JY-86-3

第53条（多量の放射性物質等を放出する事故の拡大の防止）に係る

コメント回答

日本原子力研究開発機構 大洗研究所

反応度の時間履歴

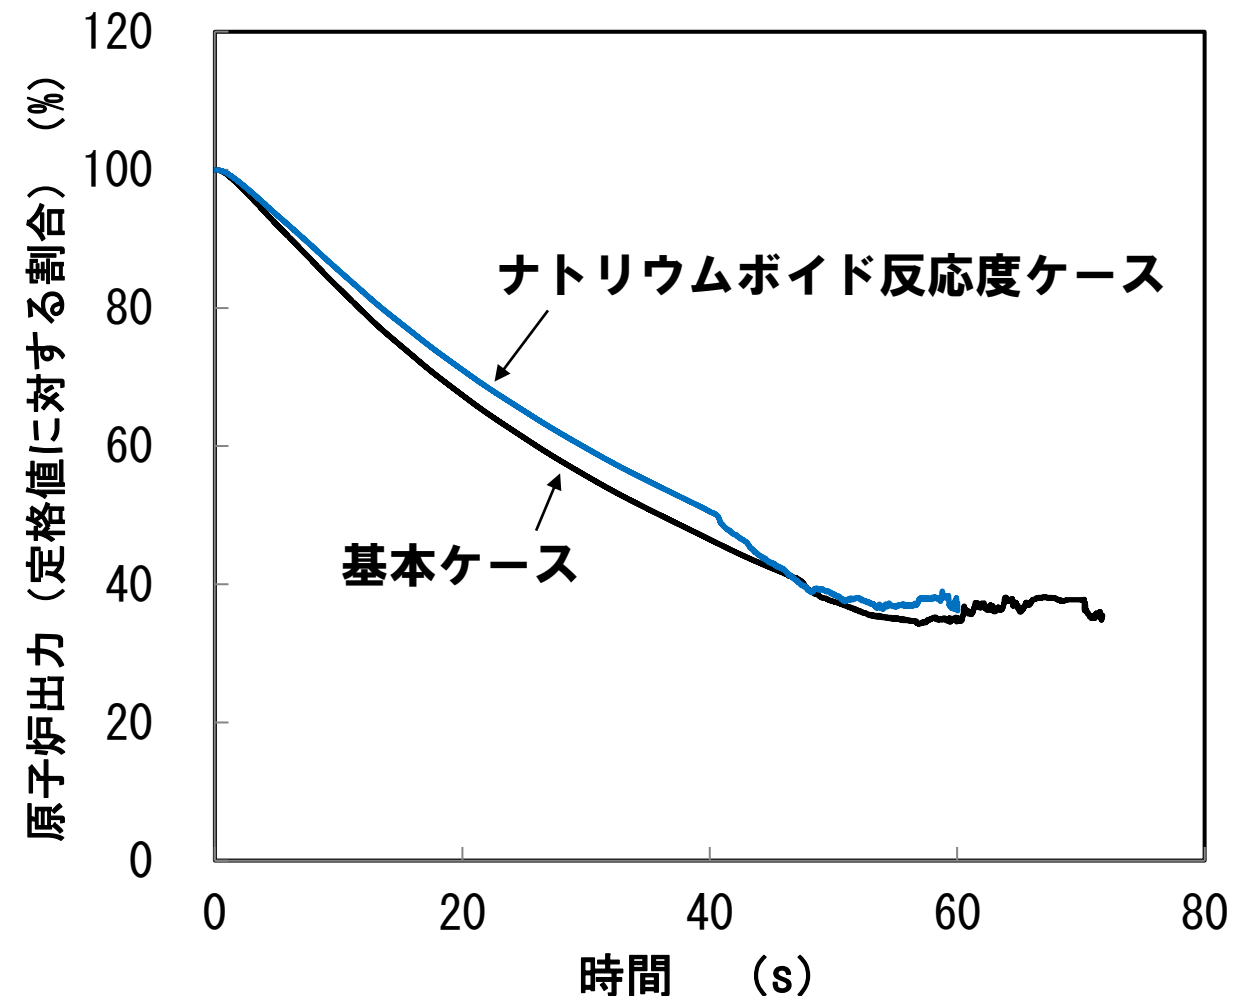
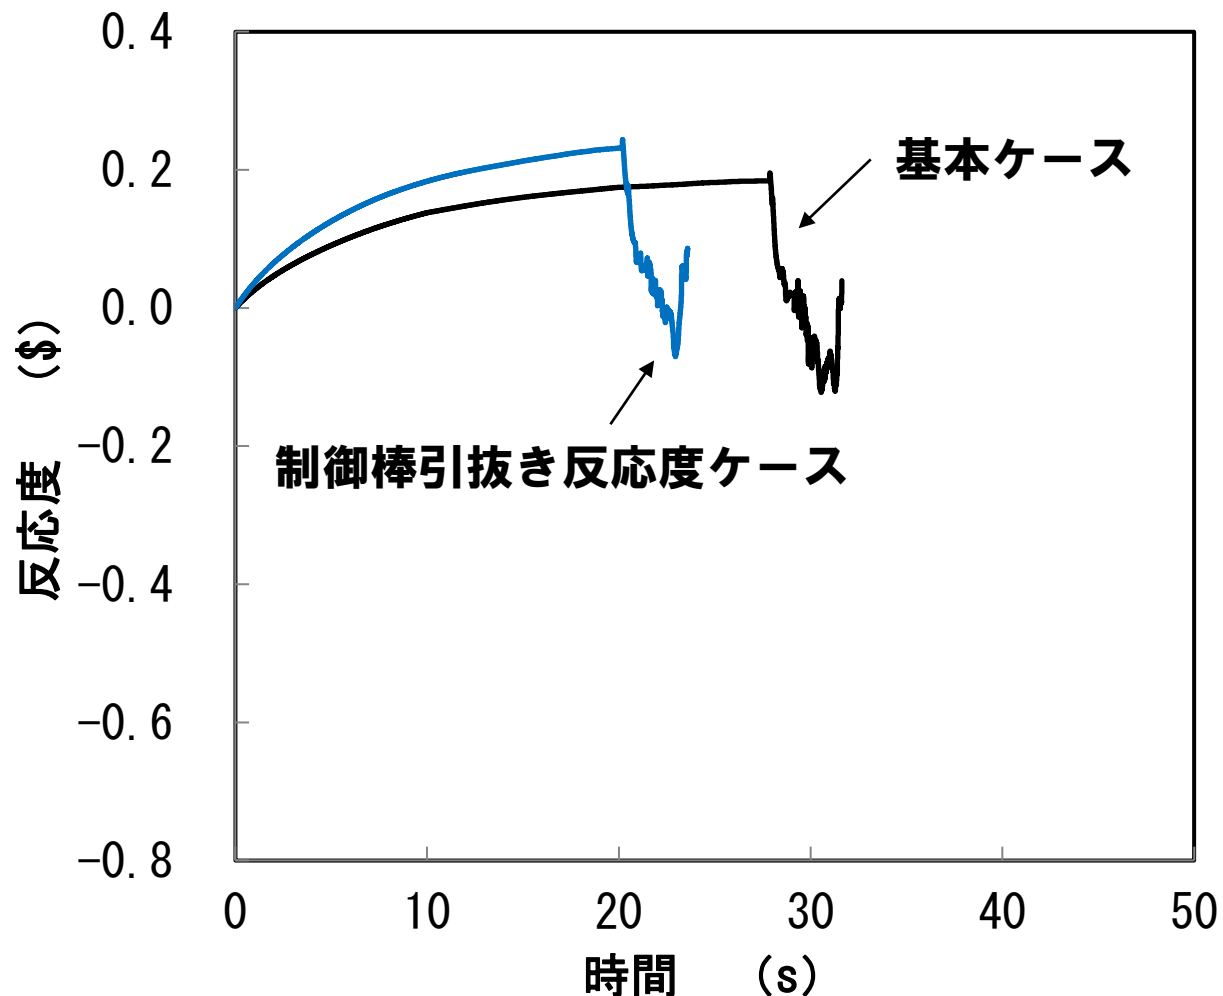
■ 不確かさの影響評価 (ULOF: ナトリウムボイド反応度ケース)

基本ケースに比べて過渡開始直後から反応度の減少が若干緩やかになり、沸騰開始時刻や燃料崩壊時刻が早くなっている。冷却材が沸騰するチャンネルの数が増加し、被覆管の溶融に至るチャンネルの数も増加するが、炉心全体では負の冷却材密度反応度及びナトリウムボイド反応度が卓越しているため、基本ケースと同様に未臨界の状態が維持される。

反応度推移に関しても大きな差はなく、基本ケースと同様、事象全体を通じて反応度は負の範囲にとどまり臨界(0.0\$)を超えることはなかった。また、損傷集合体数は基本ケースの2集合体に対して、ナトリウムボイド反応度ケースでは5集合体となっているが、その内の3集合体は被覆管が溶融に至っただけで燃料は流動化していない。炉心全体の燃料分布は基本ケースと大きく変わらず、遷移過程の事象推移に大きな影響を与えることはない。

反応度の時間履歴

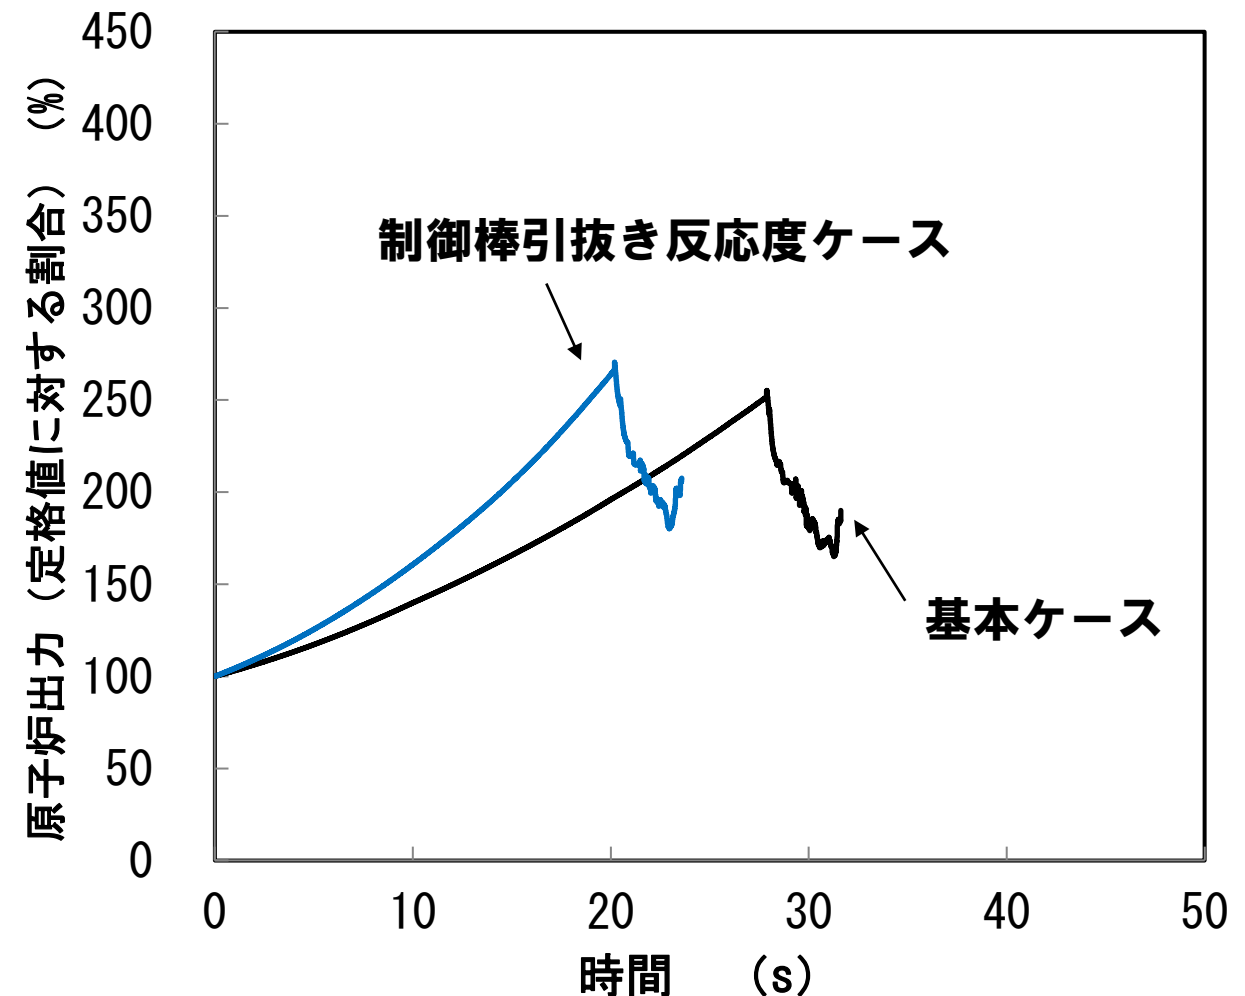
■ 不確かさの影響評価 (UTOP: 制御棒引抜き反応度ケース)

制御棒引抜き反応度ケースについては、過渡開始直後から反応度の増加率が上がり、燃料要素の破損時刻が早くなっている。しかしながら、損傷集合体数は基本ケースと同様に2集合体だけであり、破損後の推移も大きな違いはなかった。

事象進展が速くなり、最大反応度や最大出力が増加したが、最大出力は定格出力に対して約2.7倍程度、最大反応度は約0.244\$と基本ケース(最大出力は定格出力に対して約2.5倍程度、最大反応度は約0.195\$)と大きな差はなく、即発臨界(1.0\$)を超えることもなかった。また、損傷集合体数も基本ケースと同じ2集合体だけであった。後続の遷移過程の事象推移にも大きな影響を与えることはない。

反応度の時間履歴

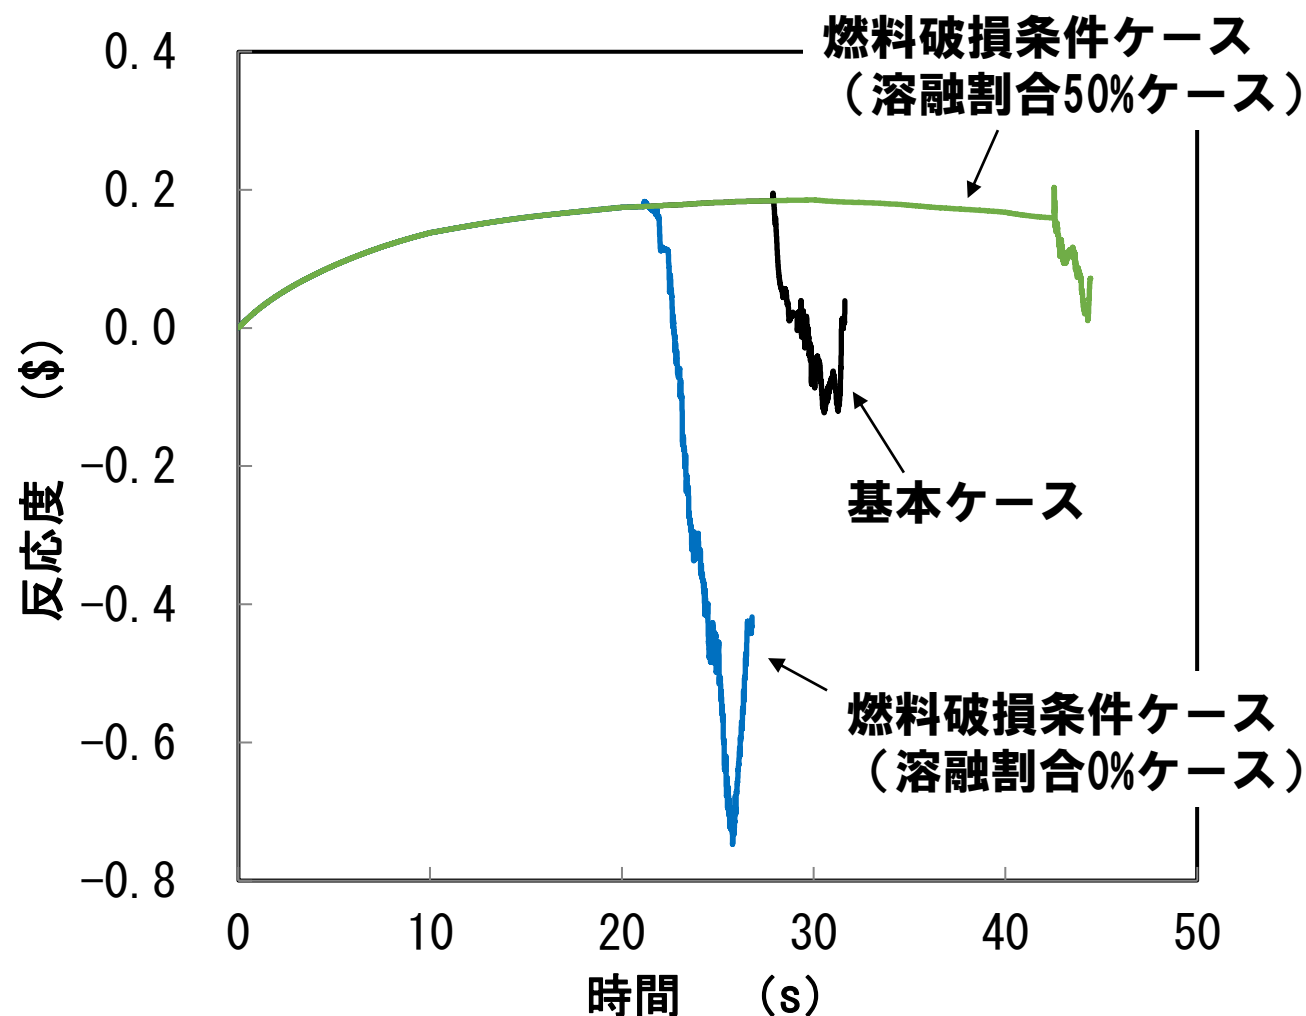
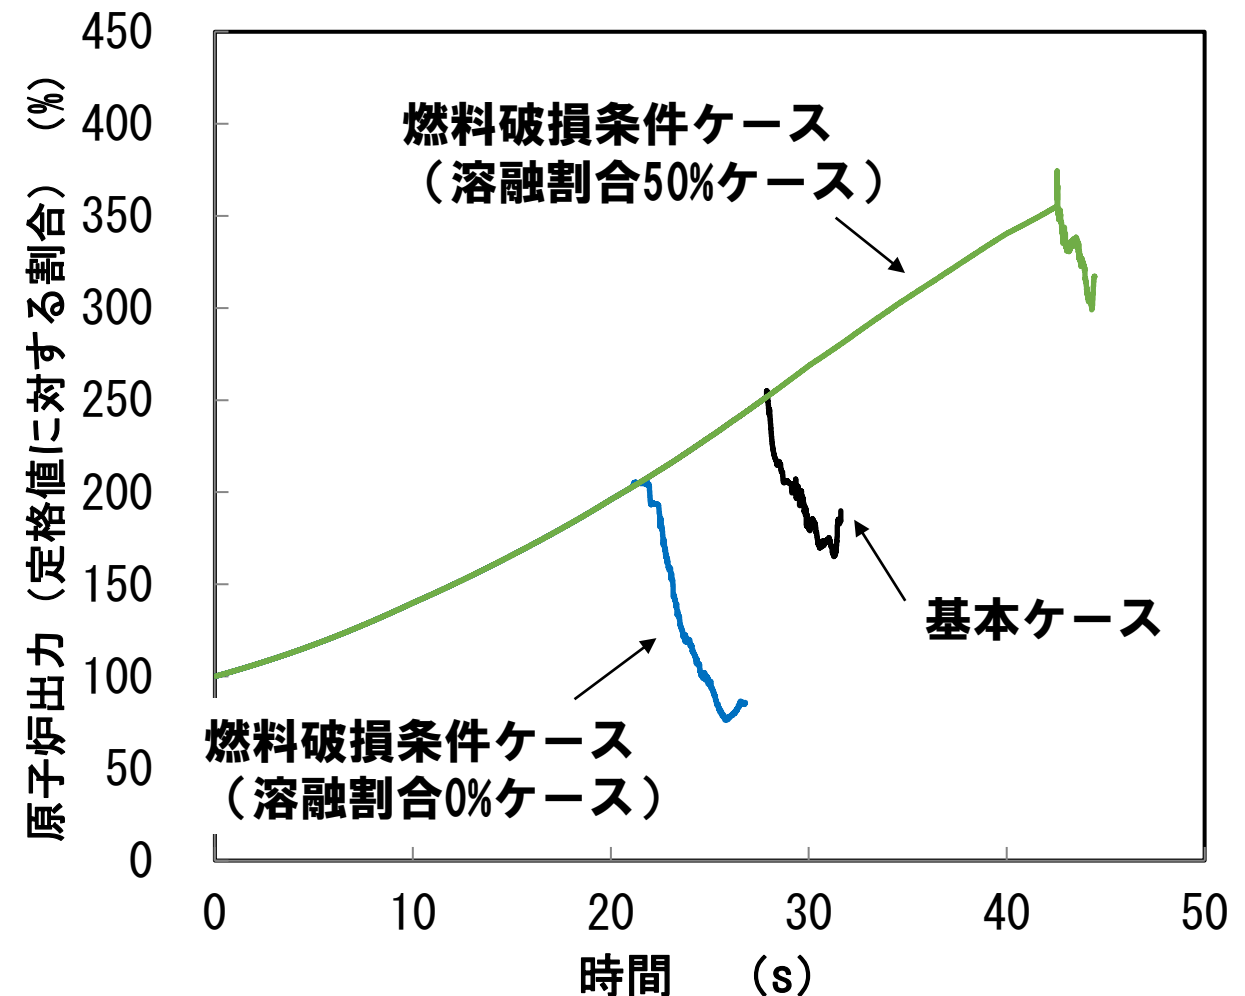
■ 不確かさの影響評価 (UTOP: 燃料破損条件ケース)

溶融割合0%ケースでは燃料の破損の同時性が高まり、基本ケースに比べて損傷集合体数は増加した(10集合体)。破損時の燃料溶融割合が減少したことで、破損直後の燃料移動反応度は基本ケースに比べて小さくなるが、損傷集合体数が増加したことによって結果的に燃料移動反応度は基本ケースよりも大きくなっている。破損時の燃料はほとんどが未溶融で流動性が低いため、炉心全体の燃料分布は基本ケースと大きく変わらず、遷移過程の事象推移に大きな影響を与えることはない。

溶融割合50%ケースでは破損時刻が大幅に遅れ、基本ケースに比べて最大出力が増加しているが、それでも定格出力に対して3.8倍程度であった。破損時の燃料溶融割合が大きいことから、破損時に燃料要素内の燃料集中による反応度の増加が見られるが、最大出力反応度は0.203\$と基本ケースと同程度であった。また、損傷集合体は1集合体だけであった。

デブリベッド最高温度の履歴

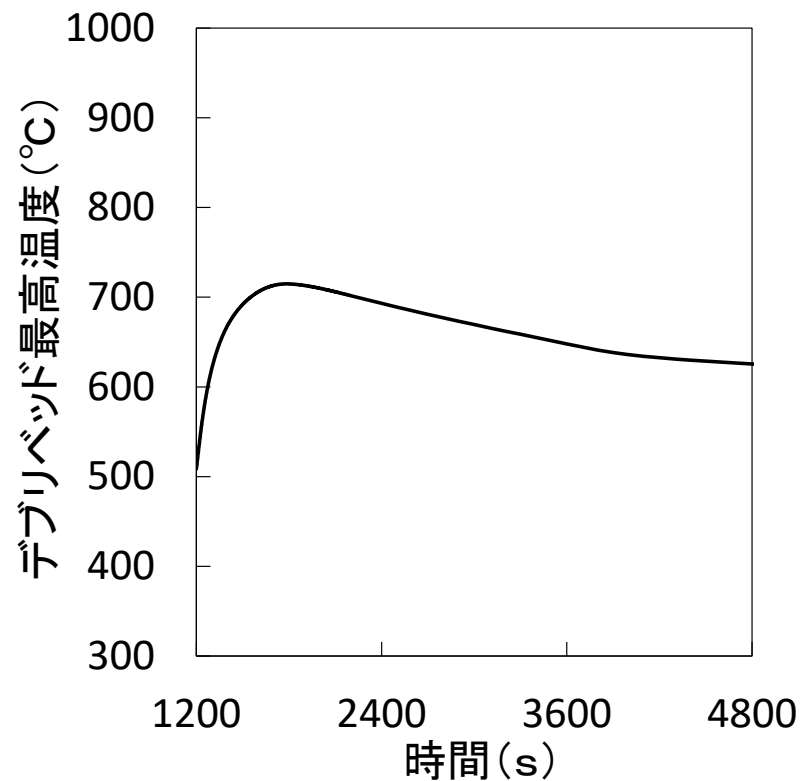
3. 損傷炉心物質の炉心からの流出の不確かさの影響評価

- デブリベッド最高温度は約1800秒後に約720℃まで上昇し、その後は崩壊熱の減衰と共に低下する。
- デブリベッドにより高温条件（最高温度約720℃）となる原子炉容器底部の鏡板では、原子炉容器自重、ナトリウム重量、及びデブリベッド重量により発生する応力は2.8MPa（1次応力）であり、SUS304について900℃を超える温度条件で得られているクリープ試験結果に対しても有意に小さくクリープ破断は発生しない。

CORECT-II試験装置の概念図

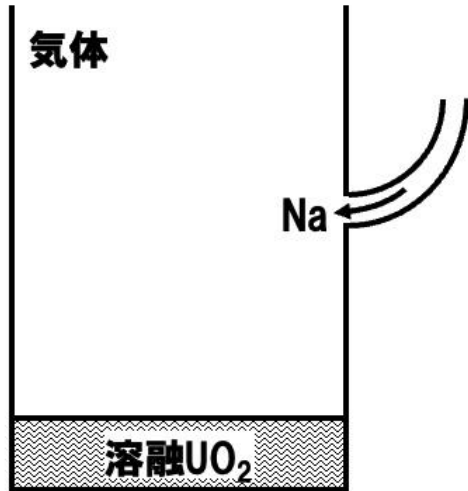
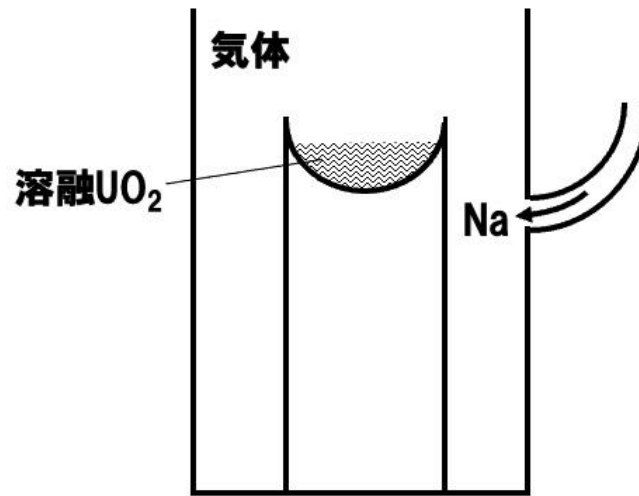
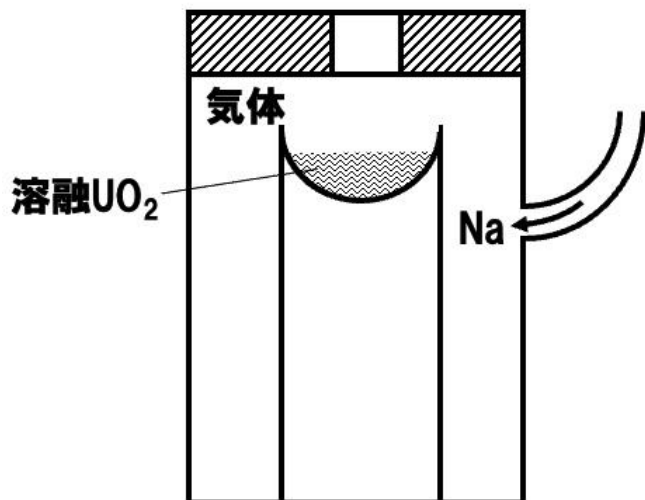
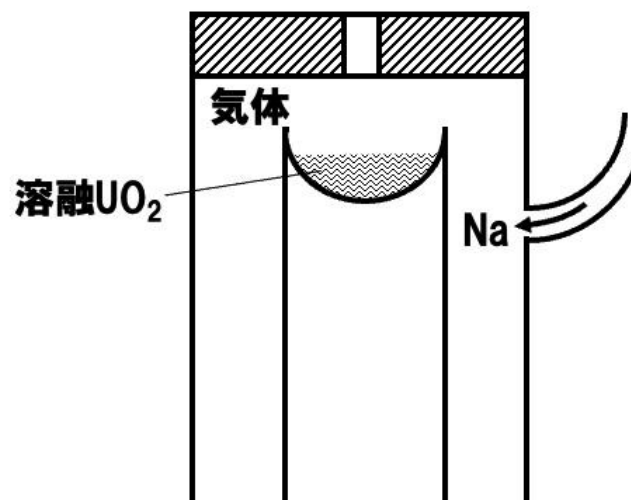
■ 様々なFCIの発生状況を想定した試験が行われている。大きな圧力ピークが測定されているのはCORECT-II試験のケース21の約12MPa、ケース18の約7MPa、ケース12Bの約6.6MPa、FARO-TERMOS試験のケースT2の約6MPaである。

- 大きな圧力ピークが測定されているのはCORECT-II試験のケース21の約12MPa、ケース18の約7MPa、ケース12Bの約6.6MPaである。**
- 前者2つの試験ケースは閉じ込められた狭い空間内に強制的にナトリウムを注入したモードIII、ケース12Bは高温融体上にナトリウムを注入する試験であり、いずれの試験も炉心周囲で発生するFCIの発生状況を模擬した試験には該当しない。**

FARO-TERMOS試験装置の概念図

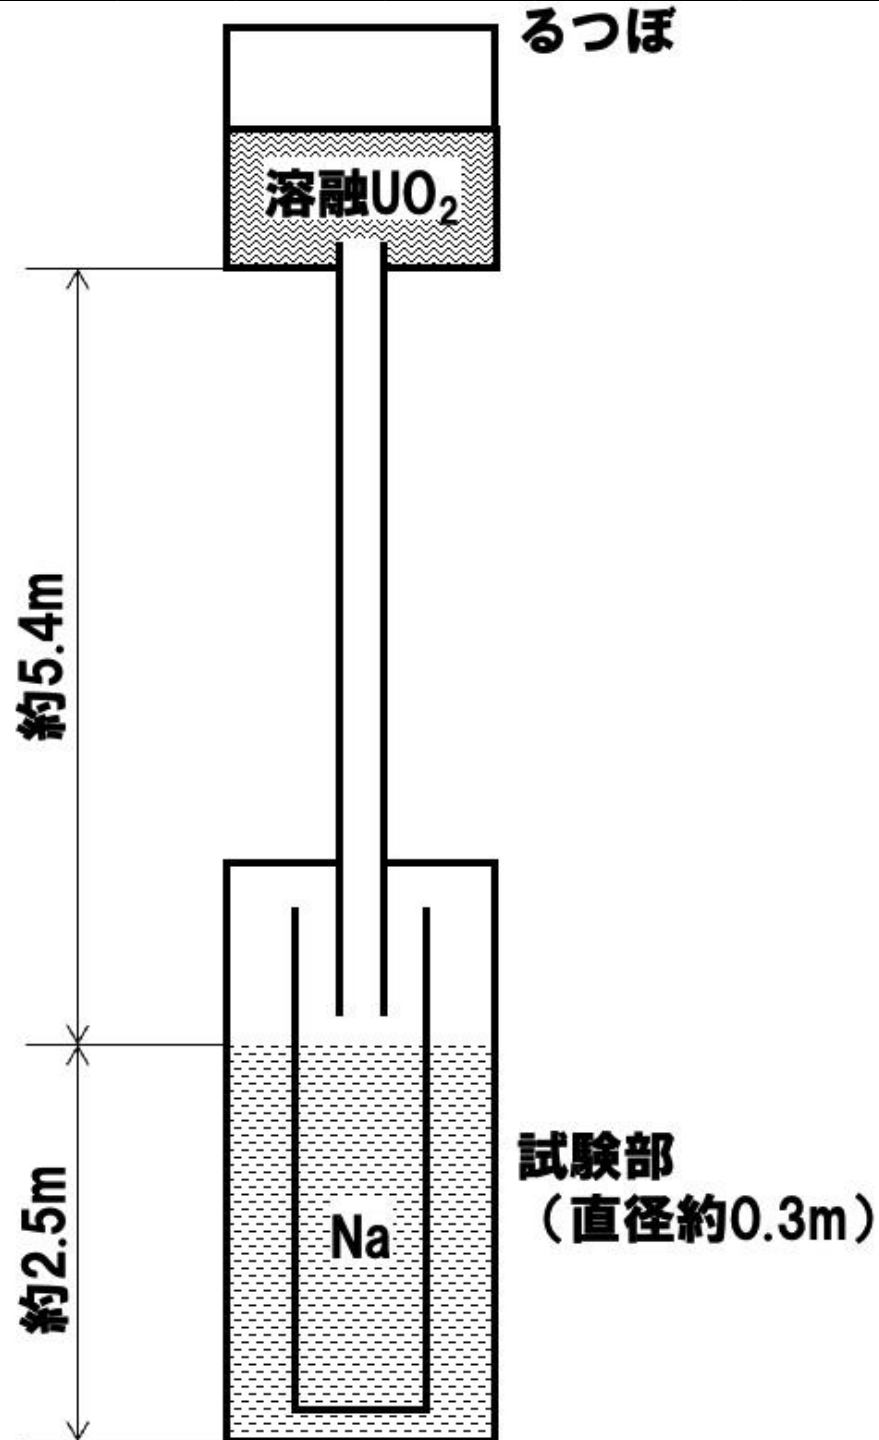
FARO-TERMOS試験

- FARO-TERMOS試験においても約6MPaの圧力ピークが測定されている。
- この試験は約140kgの溶融UO₂を5mの高さからナトリウムプール中へ落下させた試験であり、炉心内の局所的なFCIの知見として用いるには適切ではない。
